Datum : 7-10-2021
 Kenmerk : 21-065/JWA/M01/DEFINITIEF
 Onderwerp : **Aanpassingen in Watervergunning Thermen Berendonck**
 Aan : Waterschap Rivierenland
 Memo van : V&F
 Aantal pagina's : 1 van 4

1. Overzicht aanpassing compensatie verhard oppervlak

2. Aanpassing dimensionering wadi (HWA)

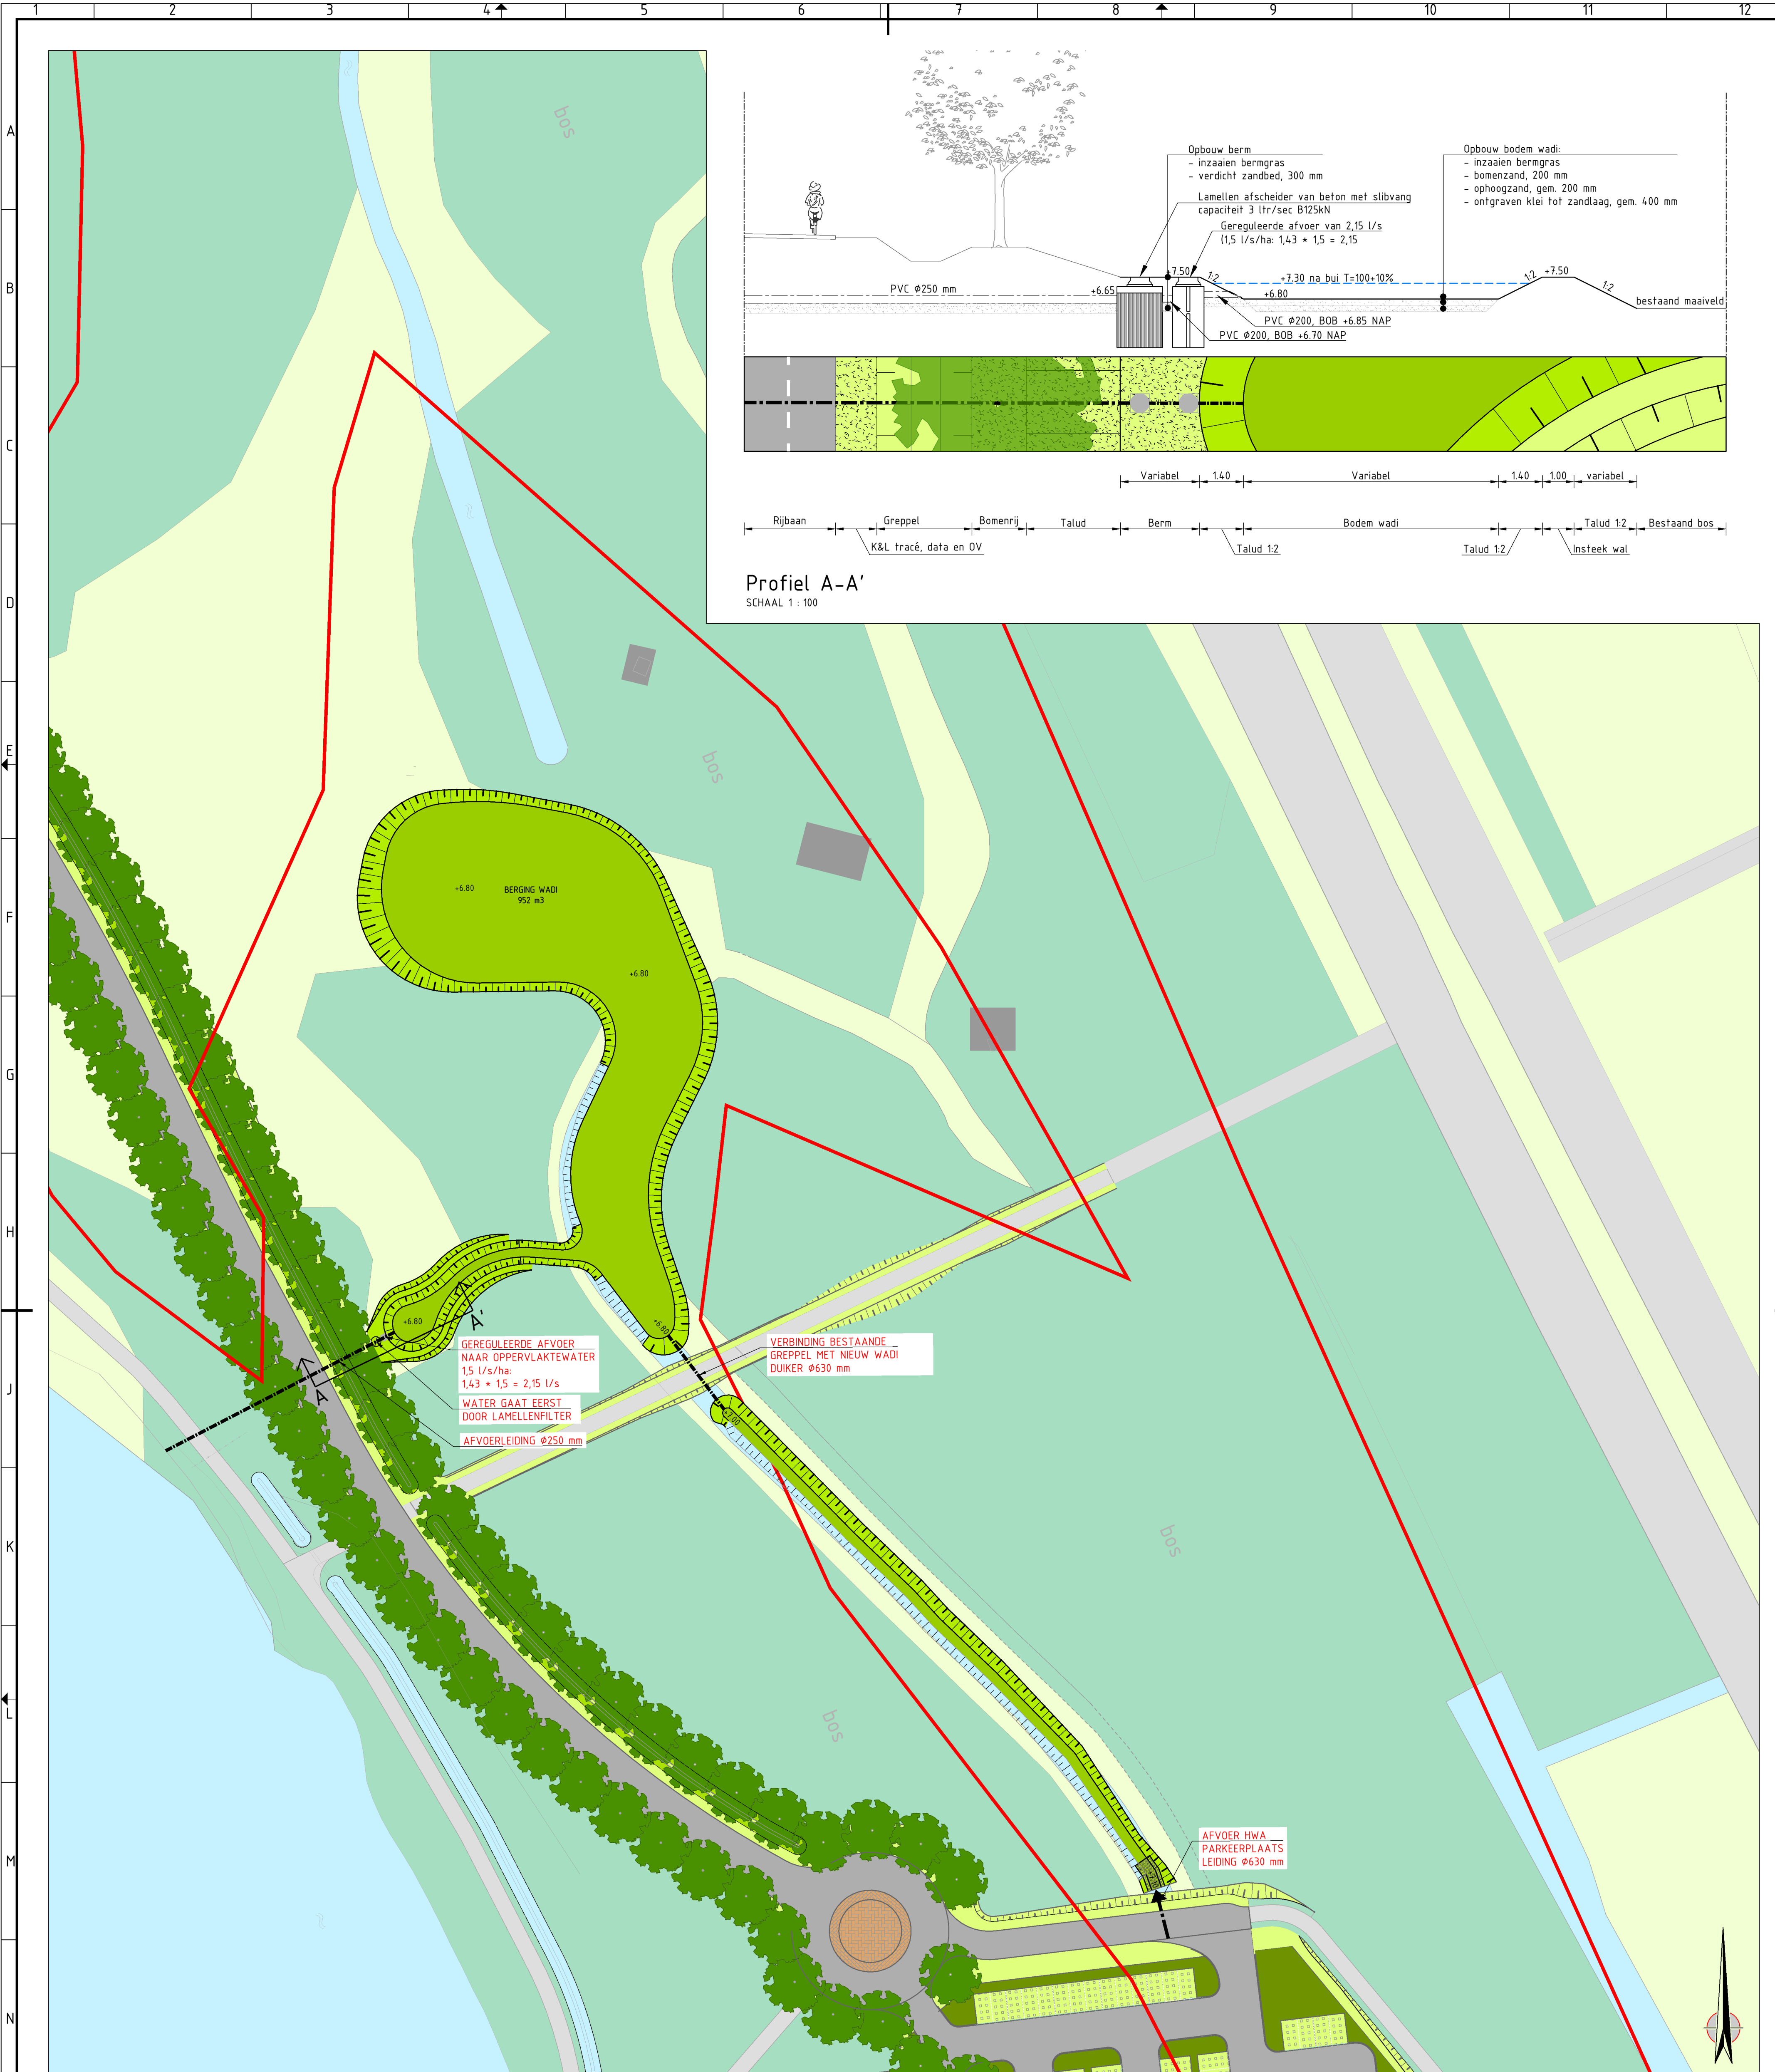
Ten behoeve van de bouw van Hotel Thermen Berendonck wijzigt het verhardings oppervlak ten opzichte van de oorspronkelijke watervergunning van Thermen Berendonck. In tekening '21-065-001_Toe- en afnamen verhard oppervlak Hotel' staat het nieuw- en vervallen verhard oppervlak weergegeven. Voor de perceelsverharding rond het Hotel gaan we uit van 500 m2 verhard oppervlak. De wijziging van de compensatie is als volgt:

Opdrachtgever:	Schaal:	Projectnr.:
Thermen Berendonck b.v.	1:500 / 1:100	16-013
Project:	Formaat:	Teknr.:
Herinrichting Berendonck te Wijchen	A1	066
Onderwerp:	Getekend:	Fase:
Schetsontwerp wadi t.b.v. waterberging	WHA	ALGEMEEN
	Datum:	Status:
	22-11-2018	CONCEPT

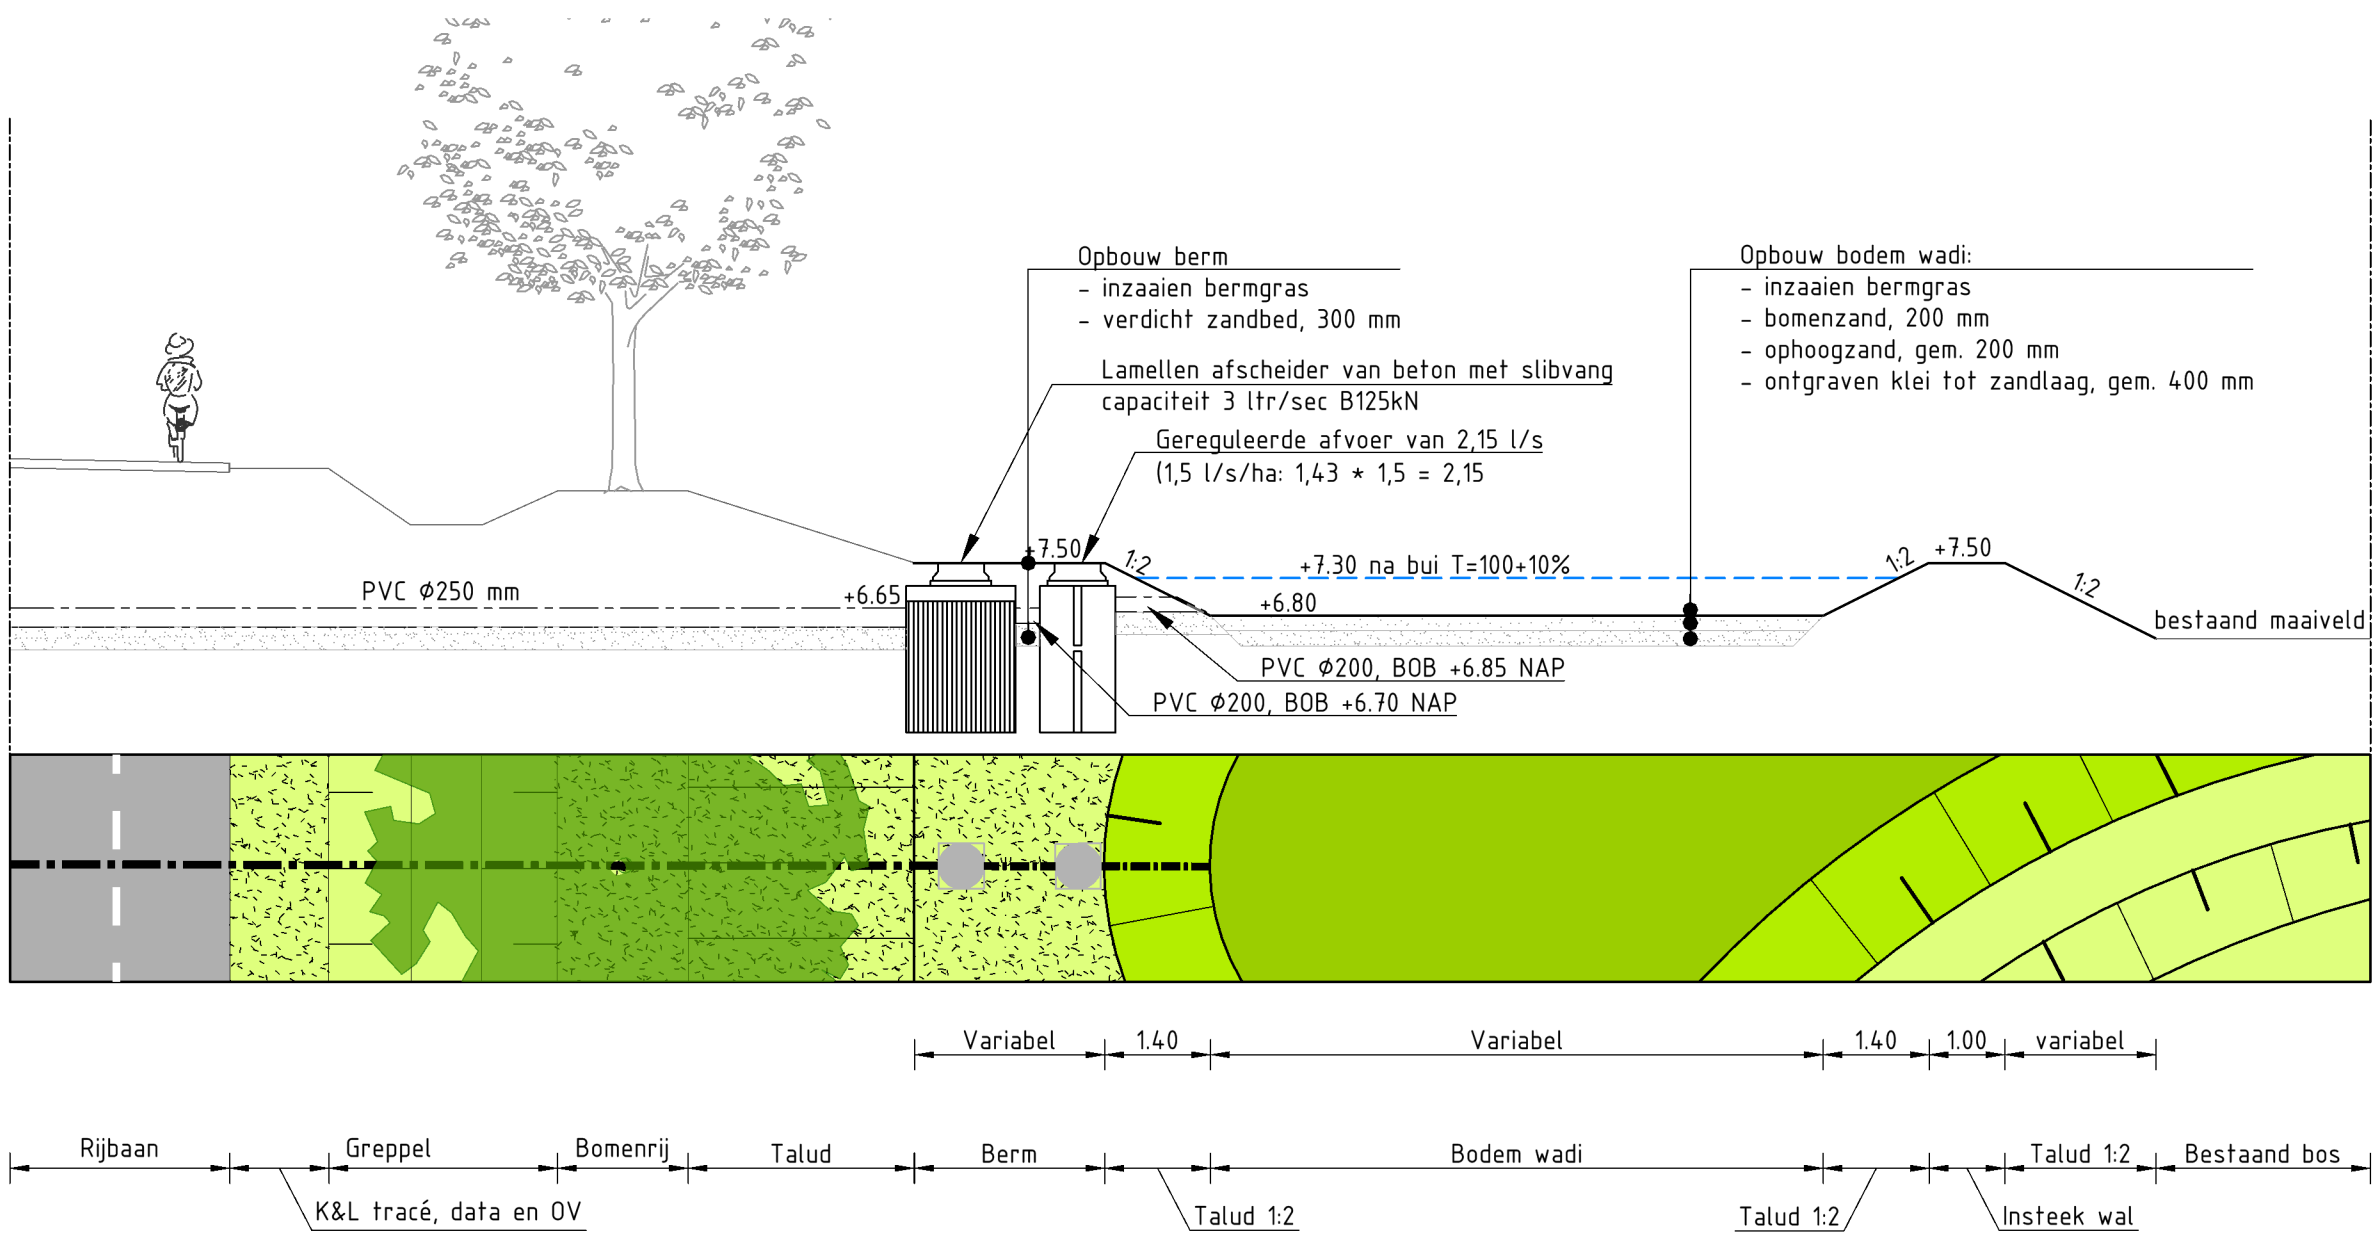
Dit brengt de oppervlakte van de wadi van 1.564 m2 naar 1.904 m2. Voor het bergen van water in een wadi is het waterpeil niet gelimiteerd. Echter wordt het peil van de wadi gelimiteerd door de ledigingseis van 48 tot 96 uur. In hoofdstuk 2 wordt de aangepaste wadi met het HWA-rioolstelsel verder uitgewerkt.

Op tekening '16-013_066_Schetsontwerp wadi t.b.v. waterberging WIJZIGING B' staat in bovenaanzicht en profiel de aangepaste wadi. De aangepaste wadi heeft een infiltratieoppervlak van 1.904 m2 om een afvoerend oppervlak van 1,43 ha te bergen en te infiltreren/gereguleerd af te voeren. Volgens Waterschap Rivierenland mag een infiltratievoorziening bij een bui van T=100+10% een maximale ledigingstijd hebben van 48 tot 96 uur (Bron: Waterschap Rivierenland, 5.16 Nieuwe lozing vanaf verhard oppervlak). Daarnaast mag volgens de landelijke afvoernorm maximaal 1,5 l/s/ha water worden afgevoerd. De ledigingscapaciteit van een infiltratievoorziening is te berekenen volgens onderstaande formule. De doorlatendheid (k-waarde) van de bodem is geschat op 0,4 m/dag. Deze waarde is bepaald aan de hand van de laagste k-waarde die is gemeten ca. 250 meter verderop in het plangebied. Daarnaast wordt de kleilaag afgegraven en vervangen door zand, voor een snellere infiltratie van het hemelwater. Het wandoppervlak van de wadi wordt buiten beschouwing gelaten vanwege de kleilaag rondom de wadi. De ledigingscapaciteit van de wadi is als volgt:

uitgave	wijzigingen	datum	getekend	gecontol.
A	Aanpassing wadi n.a.v. inmeting en revisiegegevens	26-08-2021	JWA	BHU
B	Vergroten wadi t.b.v. afwatering hotel op wadi	7-10-2021	JWA	BHU
